**Raddoppio della linea
Codogno - Cremona - Mantova**

TRATTA CODOGNO- PIADENA

Progetto di Fattibilità Tecnico Economica “Raddoppio linea Codogno – Cremona – Mantova, tratta Codogno - Piadena”, CUP: J84H17000930009.

Osservazioni del Gruppo di Lavoro Interdirezionale per l’esame dei progetti infrastrutturali soggetti a valutazione regionale (DDG 11493 del 31 luglio 2023)

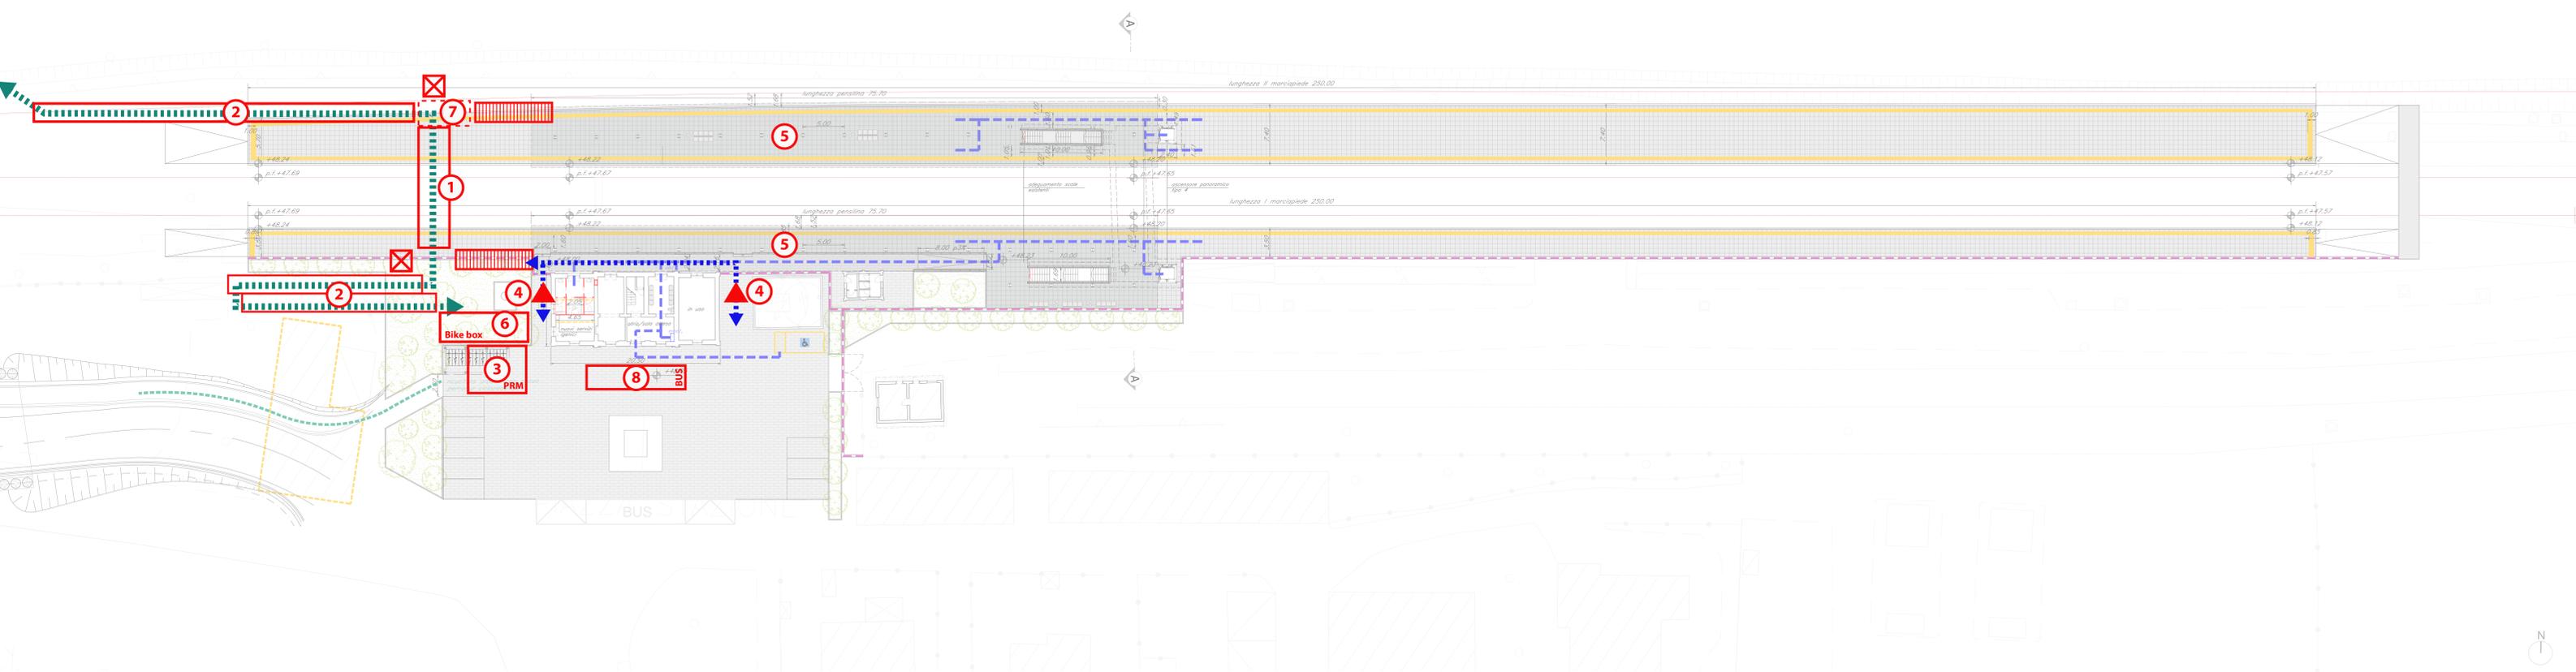
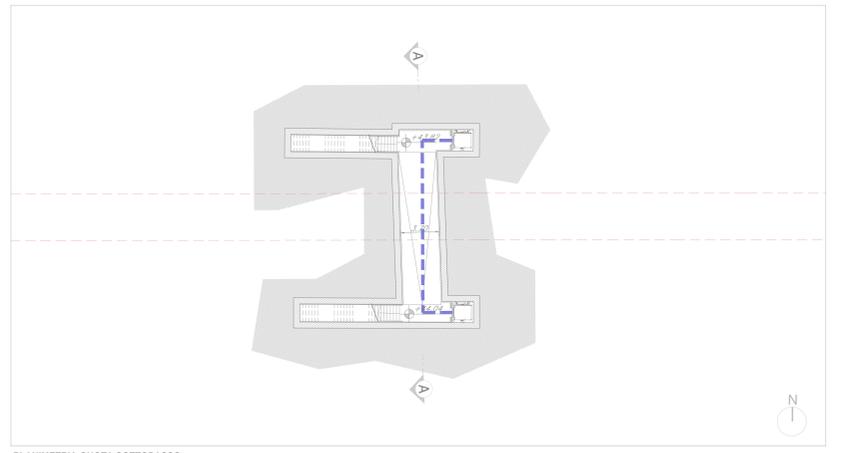
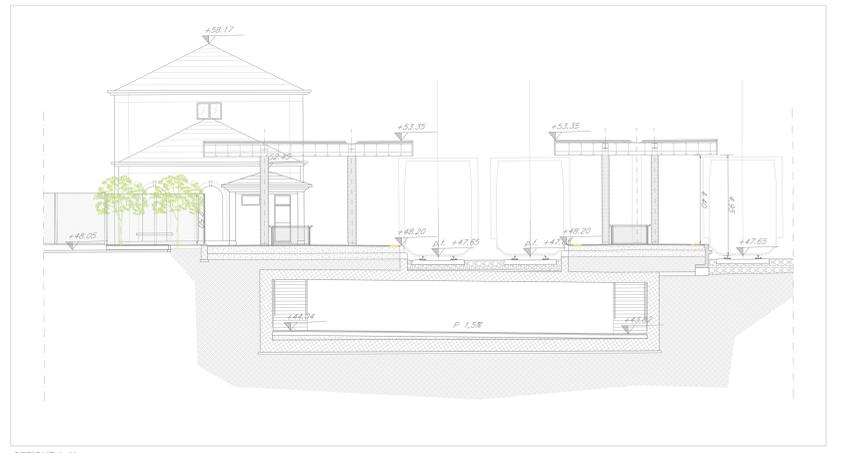
- traslare il sottopasso verso ovest al fine di avvicinarlo al fabbricato viaggiatori e all'accesso di stazione, minimizzando i percorsi pedonali (allegato 4- punto 1);

- inserire le rampe al fine di dare continuità al percorso ciclopedonale proveniente da via Fengo, facilitando quindi la mobilità dell'utenza con bicicletta a seguito (allegato 4- punto 2);

- traslare gli stalli PRM sul lato ovest della piazza al fine di avvicinarli al sottopasso e quindi all'ascensore (allegato 4- punto 3);
- prevedere due ulteriori accessi pedonali alla banchina dalla piazza della stazione (allegato 4- punto 4);

- traslare le banchine verso est, al fine di centrarle rispetto alla nuova posizione proposta del sottopasso pedonale (allegato 4- punto 5);
- avvicinare il Bike box all'ingresso della stazione (allegato 4- punto 6);

- progettare le scale e le rampe di collegamento verticale ai sottopassi prevedendo un varco nelle solette di copertura, consentendo un'illuminazione diretta degli stessi (allegato 4- punto 7).

STAZIONE DI CAVATIGOZZI
 Planimetria di progetto quota banchina e sottopasso con indicazione del PPO e sezioni di progetto

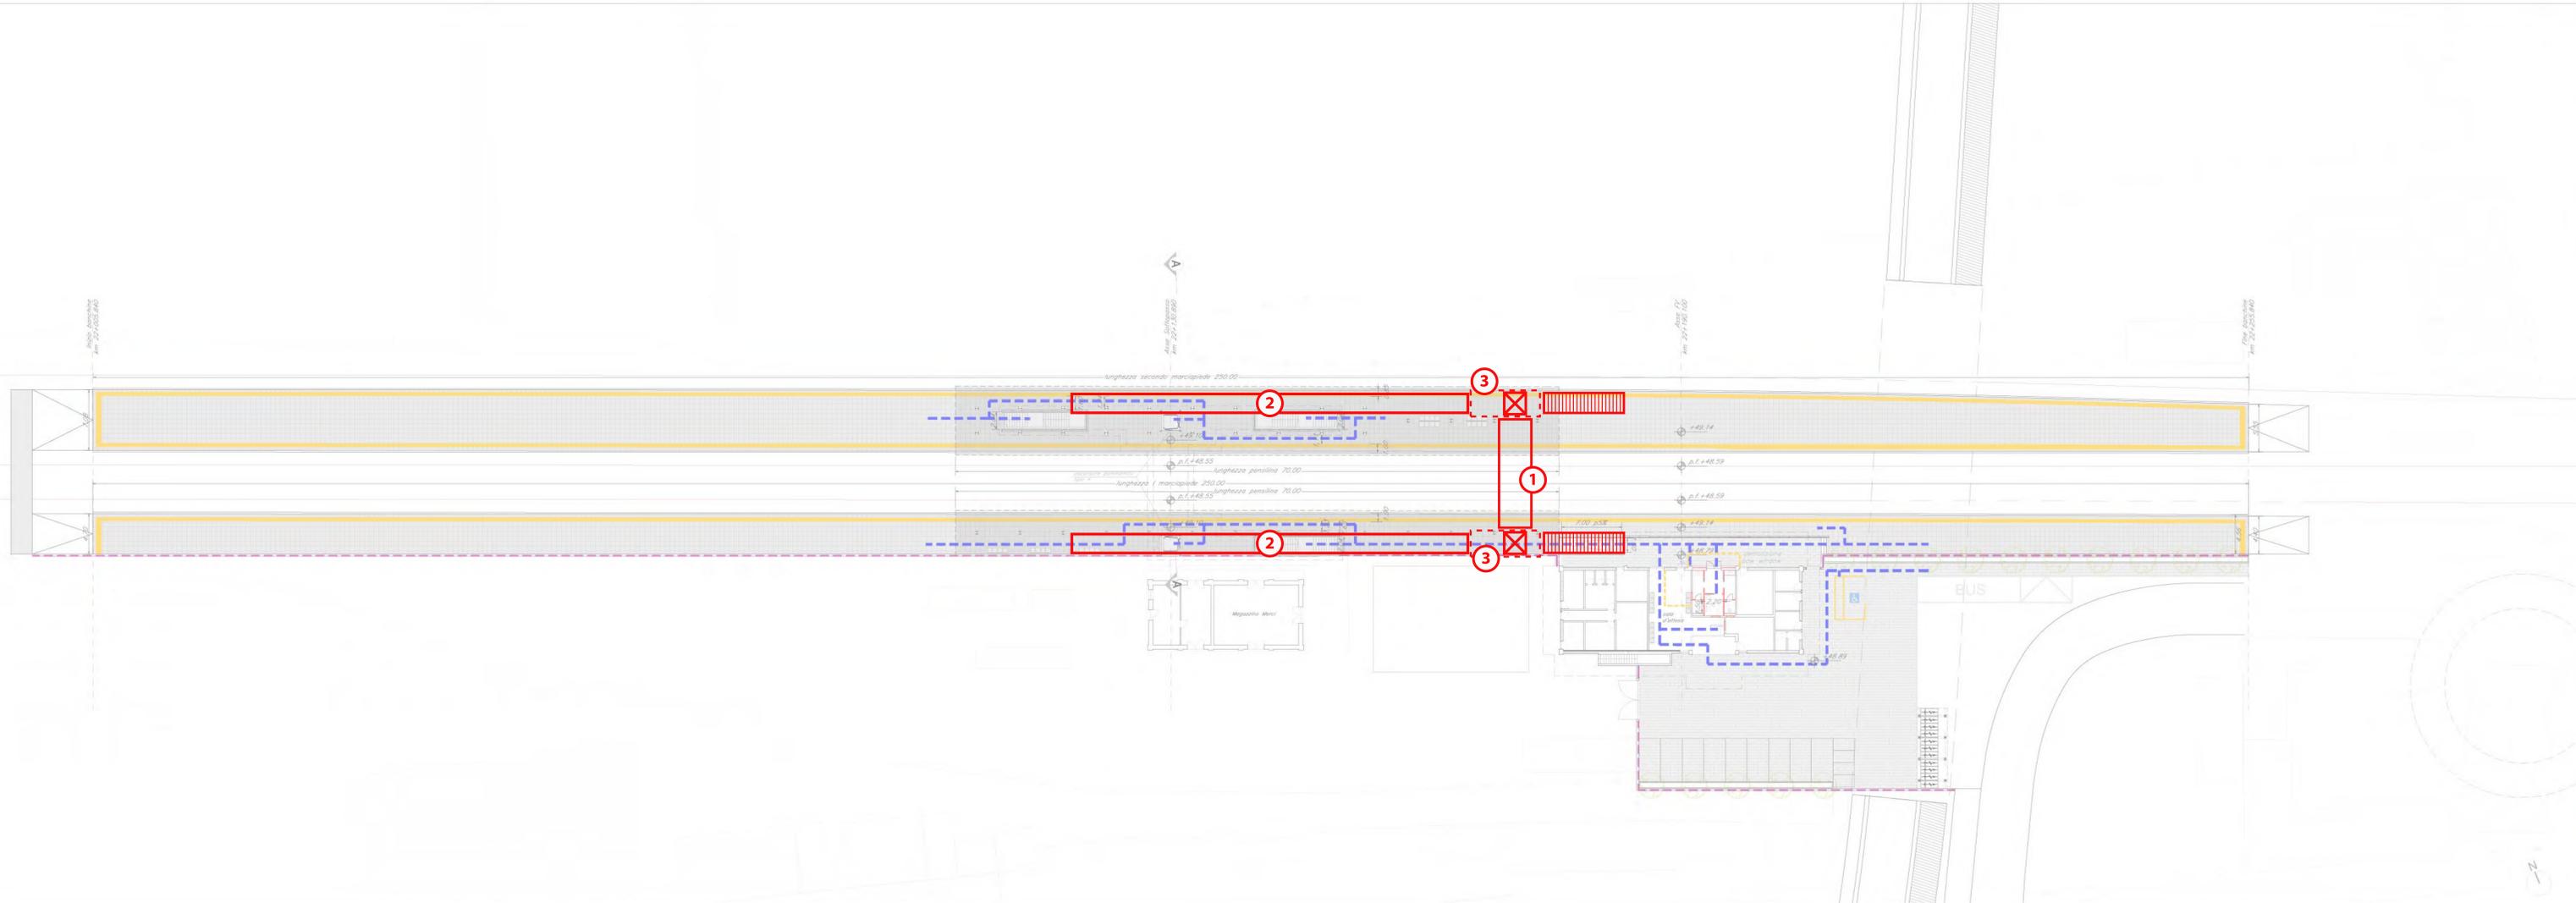
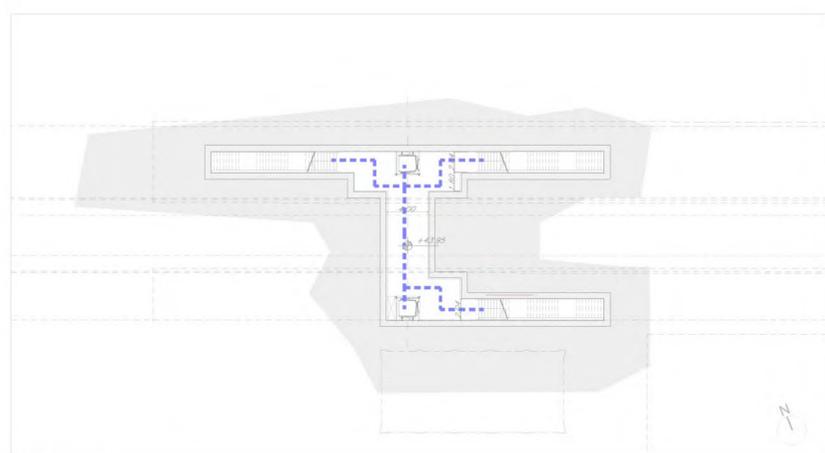
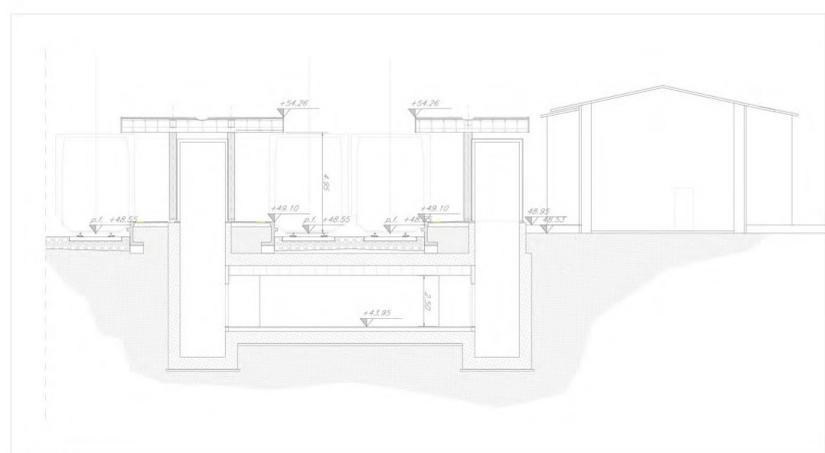
- traslare il sottopasso verso est, avvicinandolo al fabbricato viaggiatori e all'accesso di stazione, al fine di minimizzare i percorsi pedonali (allegato 5- punto 1);
- inserire le rampe al fine di facilitare la mobilità dell'utenza con bicicletta a seguito (allegato 5- punto 2);
- progettare le scale e le rampe di collegamento verticale ai sottopassi prevedendo un varco nelle solette di copertura, consentendo un'illuminazione diretta degli stessi (allegato 5- punto 3).

FERMATA DI VILLETTA MALAGNINO
Planimetrie di progetto quota banchina e sottopasso con indicazioni del PPO e sezioni di progetto

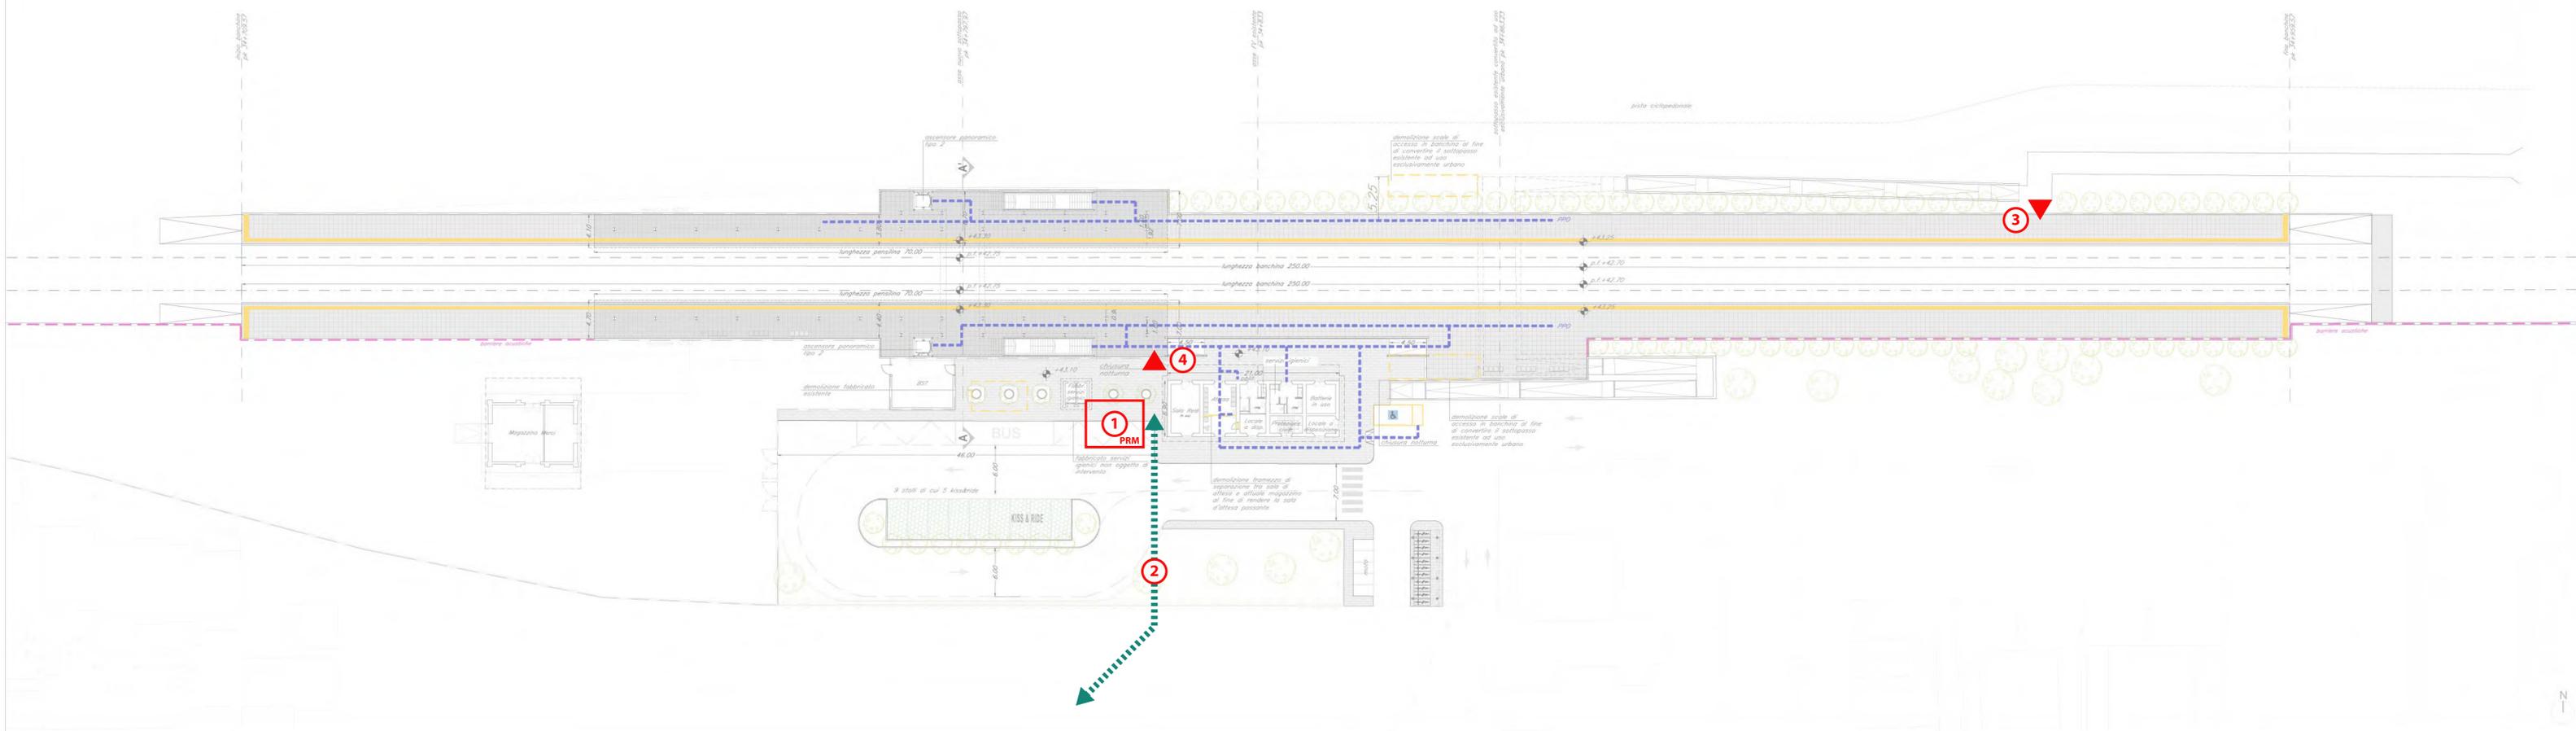
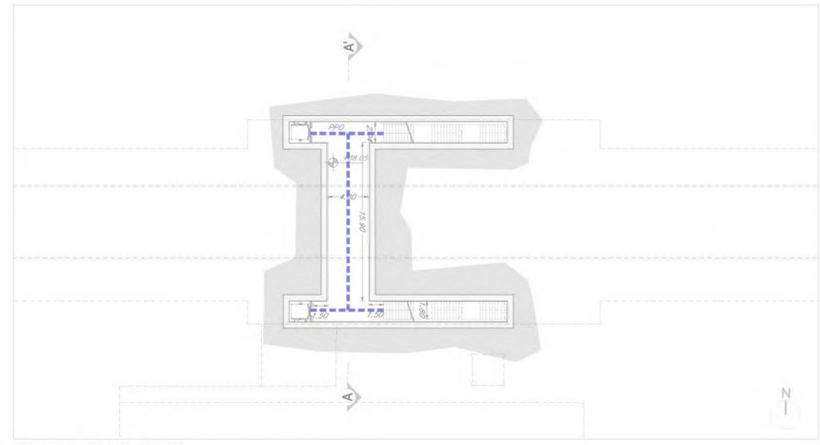
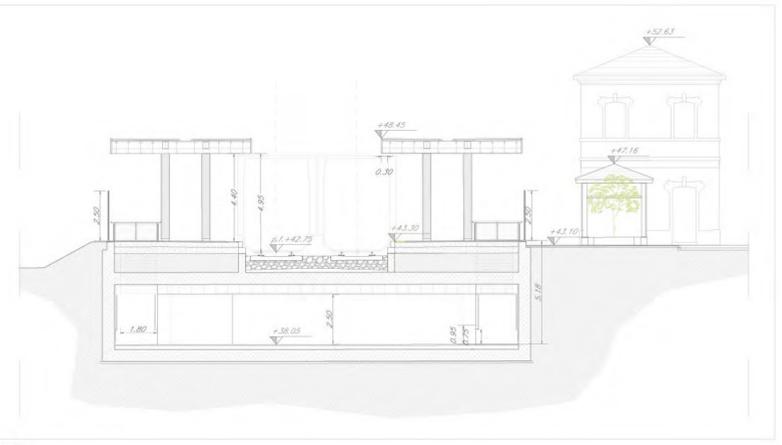
- avvicinare gli stalli PRM all'ingresso della stazione e all'ascensore (allegato 6- punto 1);
- prevedere un collegamento ciclopedonale tra la stazione e il parcheggio esistente localizzato a sud (allegato 6- punto 2);
- prevedere un accesso pedonale tra la rampa esistente e la banchina nord (allegato 6- punto 3);
- prevedere un accesso pedonale a ovest del fabbricato viaggiatori al fine di mettere in diretta comunicazione gli stalli PRM e la banchina ferroviaria (allegato 6- punto 4).
